Avis délibéré
de la Mission régionale d'autorité environnementale
Corse
sur le projet de centrale photovoltaïque flottante sur le territoire
de la commune de Cuttoli-Corticchiato (Corse-du-Sud)

N°MRAe
2023CORSE / PC 5

Figure 2 : plan de masse du projet (source : étude d'impact, modifié)

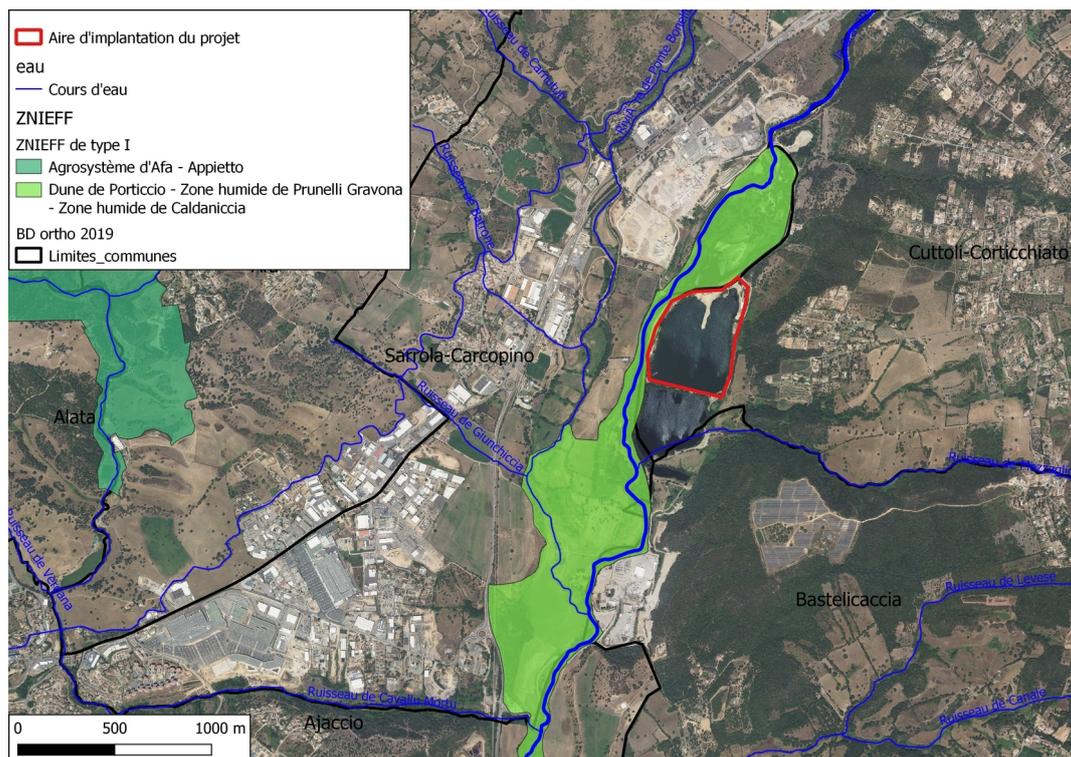
Le projet nécessiterait un débroussaillage ponctuel sur la zone nord-est afin d'implanter les bases de stockage et de mise en œuvre, nécessaires à la construction et la mise à l'eau des modules, ainsi que la base vie. En phase d'exploitation, les seules installations terrestres restantes seraient le quai existant (pour l'accès au plan d'eau et au parc), les citernes et le poste de livraison (voir figure 2 du présent avis).

La MRAe relève néanmoins que les plans de masse des variantes 1 et 2 présentés dans le dossier sont identiques en ce qui concerne la superficie des panneaux.

Figure 4 : identification des habitats sur l'aire d'étude du projet (source : étude d'impact, modifié)

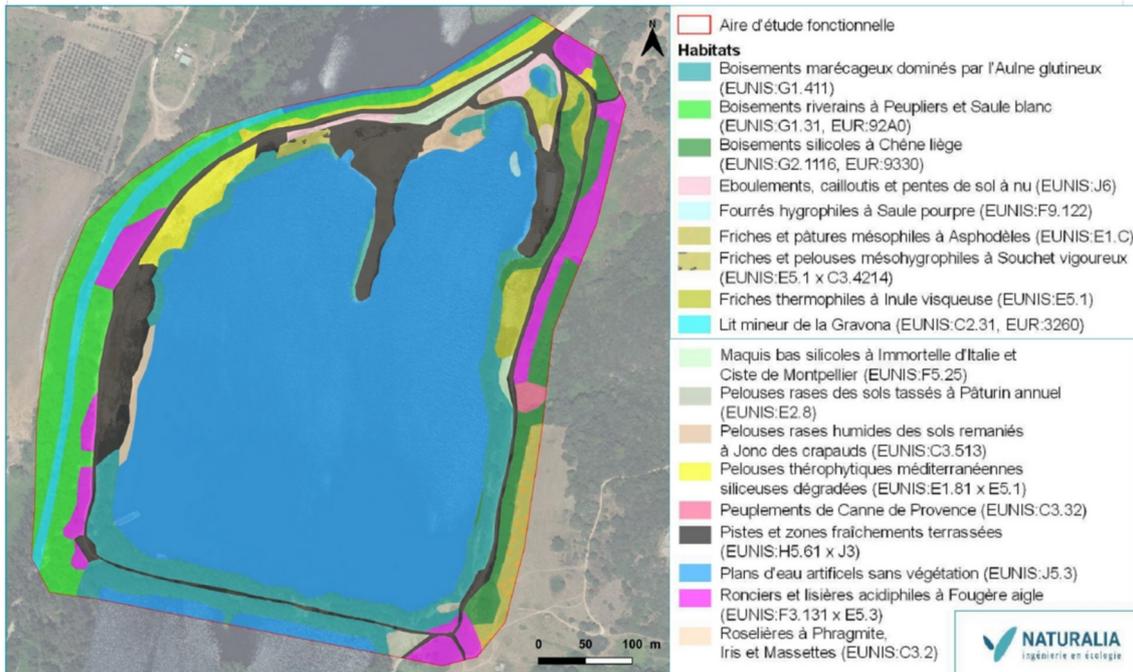
Plus de cinq hectares d'habitats ont été recensés comme zones humides sur les 30 ha prospectés dans l'aire d'étude fonctionnelle. Le projet s'implantant directement sur le bassin, il ne serait pas de nature à impacter ces zones humides, sauf ponctuellement (phase travaux et ponctuellement d'exploitation). Néanmoins, les installations au sol en phase d'exploitation et la construction des différents modules à terre impacteraient les zones humides identifiées au nord-est du bassin (voir figure suivante).

Le pétitionnaire a revu le projet d'implantation de la zone de chantier ainsi que des installations terrestres du parc de manière à éviter la mare localisée au nord-est (entourée en rouge sur la figure précédente), habitat favorable à la reproduction de plusieurs amphibiens. Cette zone serait mise en défens durant les travaux afin de s'assurer qu'aucun engin ne circule dans la mare ou à proximité.

Figure 6 : cartographie des enjeux floristiques sur l'aire de projet (source : étude d'impact, modifié)

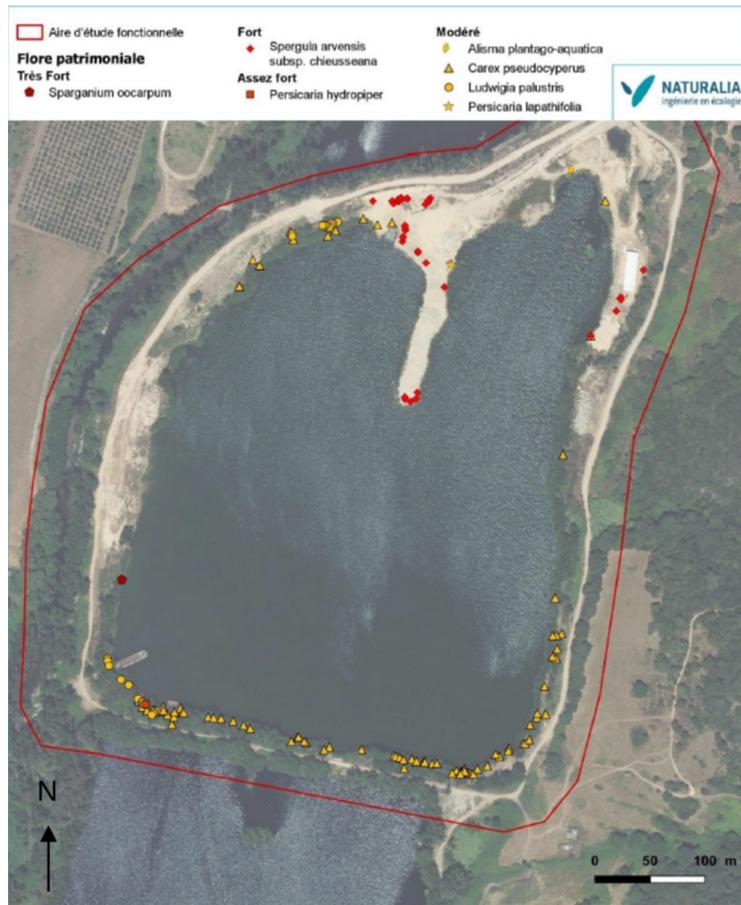
Les prospections floristiques ont été réalisées en deux journées de prospections : une en juin 2021 et une en octobre 2021. Cette pression d'inventaires est insuffisante au regard des espèces à floraison précoce identifiées dans l'analyse bibliographique¹⁰, comme les Sérapias à petites fleurs et négligé, les Isoètes de Durieu et épineux ou la Canche naine, qui sont toutes des espèces protégées au niveau national.

Les inventaires réalisés à l'été et l'automne n'ont pas mis en évidence la présence d'espèces protégées. Néanmoins, certaines espèces à enjeu ont été contactées, notamment le Rubanier hybride, la Spergulaire des champs et la Renouée poivre d'eau.

La MRAe recommande de compléter l'étude d'impact en renforçant la pression d'inventaires (notamment concernant les espèces à floraison précoce), afin de s'assurer que les impacts et par conséquent les mesures associées, aient été correctement identifiés et traités, et le cas échéant d'adapter les mesures prévues.

Figure 7 : représentation schématique de l'aménagement envisagé (source : étude d'impact et Google Maps)

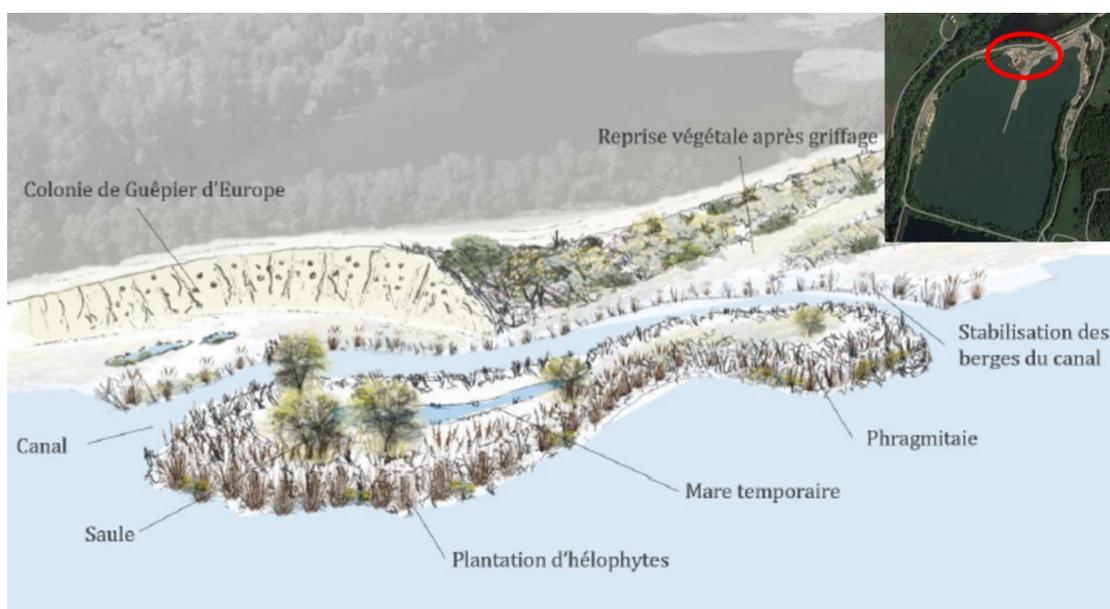
Le dossier prévoit également la restauration écologique d'une partie de la zone nord, par le biais d'un reprofilage des berges et la création d'un îlot (mesure de réduction R6). Si le non-maintien de la presqu'île au nord (supprimée à l'été 2022 dans le cadre de l'exploitation de la carrière) est regrettable au regard des nombreux enjeux faunistiques mais également floristiques qui y étaient liés, cette restauration permettrait de recréer une fonctionnalité écologique, au nord de site, favorable à plusieurs groupes taxonomiques. Un suivi de cette restauration écologique est prévu sur 30 ans afin de s'assurer de la réussite de la mesure.

Figure 8 : photomontage du projet en vue éloignée depuis le mont Aragnascu (source : étude d'impact)

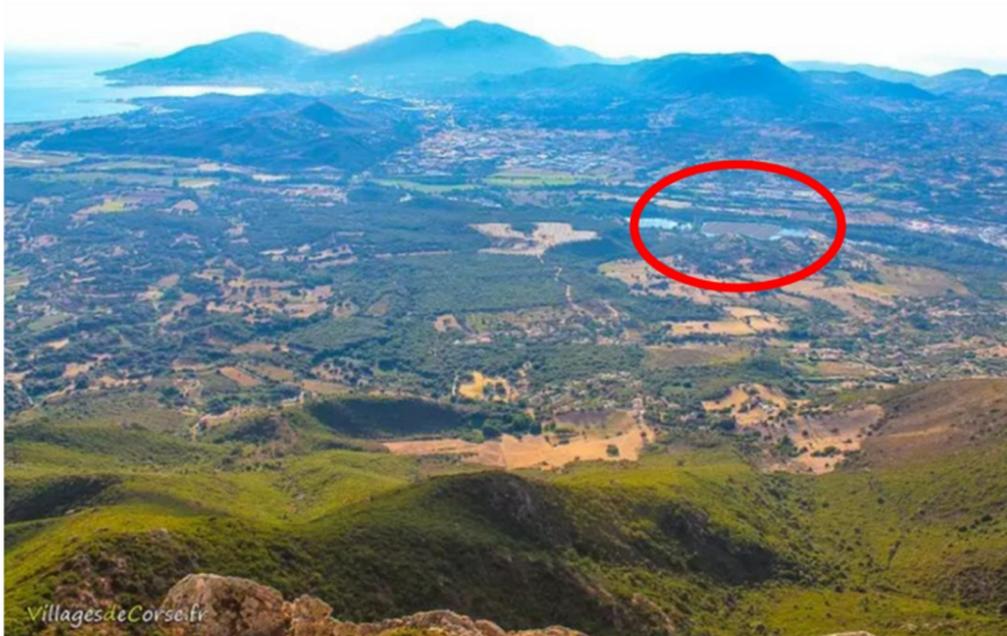
Les photomontages proposés ne sont pas représentatifs du projet proposé. Les vues proches ne sont pas à l'échelle et ne laisse apparaître ni la forme du champ photovoltaïque, ni les allées flottantes sur lesquelles les postes de transformation seraient implantés. De même les vues lointaines ne laissent pas apparaître la forme du champ proposée dans les différents plans de masse. Ces photomontages manquent également de réalisme au regard de la technologie choisie (reflet sur une surface de panneaux bifaces).

La MRAe recommande de compléter l'étude d'impact en produisant une réelle étude d'insertion paysagère permettant :

- **de définir et de justifier des incidences identifiées par une cartographie des lieux de covisibilité du projet ;**
- **de proposer une séquence ERC complète en lien avec les mesures proposées sur le volet biodiversité et en s'assurant notamment que la mesure de retrait des berges (a minima 15 m) est respectée ;**
- **de reprendre les photomontages proposés en prenant en compte l'ensemble des installations envisagées (installations terrestres, postes de transformation sur allées flottantes, clôture à proximité de la piste périphérique...).**
